Rapport de l'Inspection des installations classées

Visite d'inspection du 02/07/2025

TRIMET

Références : 20250702-RAP-inspection.odt
Code AIOT : 0006104466

Figure 9 – Suivi du paramètre benzo(a)pyrène en flux massique moyen journalier

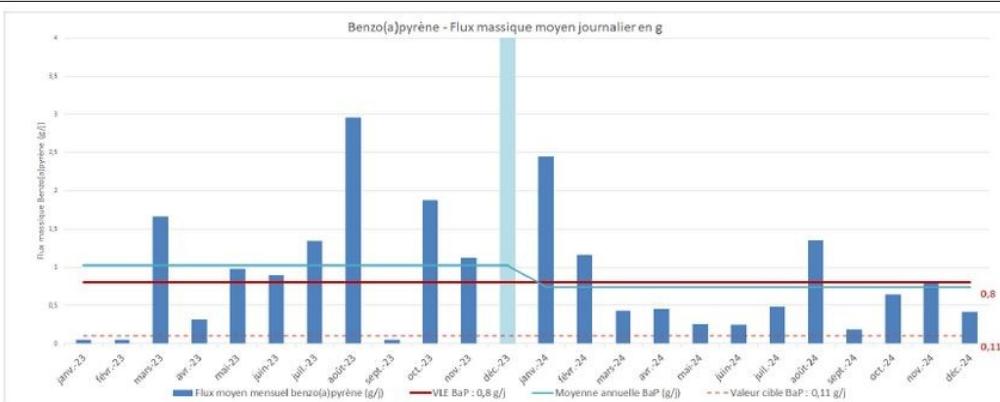
Constats : Par courrier du 21 février 2025, la société TRIMET a transmis une étude technico-économique de mise en compatibilité avec le milieu des rejets en Benzo-(a)-pyrène (BaP) et fluoranthène.
1/ identification des sources L'étude a été réalisée par TRIMET et s'appuie sur une première étude de janvier 2024 réalisée par SETEC. L'étude présente les activités, les sources de rejets aqueux du site et les sources potentielles de HAP. Cette analyse conduit à identifier, notamment le briquet de houilles (produit utilisé comme liant pour la production d'anode) et les produits fabriqués avec le briquet de houilles, comme sources de HAP.
2/ rappel des enjeux – respect des VLE L'étude rappelle le contexte environnemental de l'étude et notamment le fait que : <ul style="list-style-type: none">• le flux admissible dans le milieu en aval pour le BaP est de 0,11 g/j• le flux admissible dans le milieu en aval pour le fluoranthène est de 4,08 g/j. Les résultats du suivi mensuel pour ces deux paramètres sont présentés ci-dessous pour les années 2023 et 2024 :

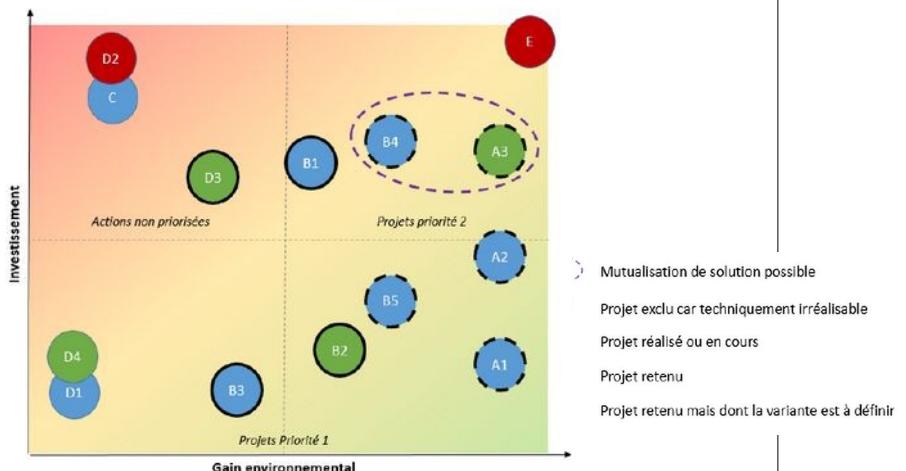
TRIMET présente enfin ses solutions techniques de réduction des émissions listées dans le tableau suivant et réparti dans une matrice gain environnemental / investissement présentée ci-dessous :

TRIMET évalue l'efficacité de ces solutions à une réduction d'environ 60 % des rejets de BaP permettant d'atteindre un **flux journalier de 0,270 g/j**. Cette valeur reste toutefois supérieure au flux admissible dans le milieu en aval (de 0,11 g/j).

Demande complémentaire n°1 : L'exploitant doit transmettre l'étude complémentaire sur la zone de mélange dans un délai de 2 mois afin de démontrer l'atteinte de l'objectif défini à l'article 3.3.2 de l'arrêté préfectoral du 7 décembre 2021.
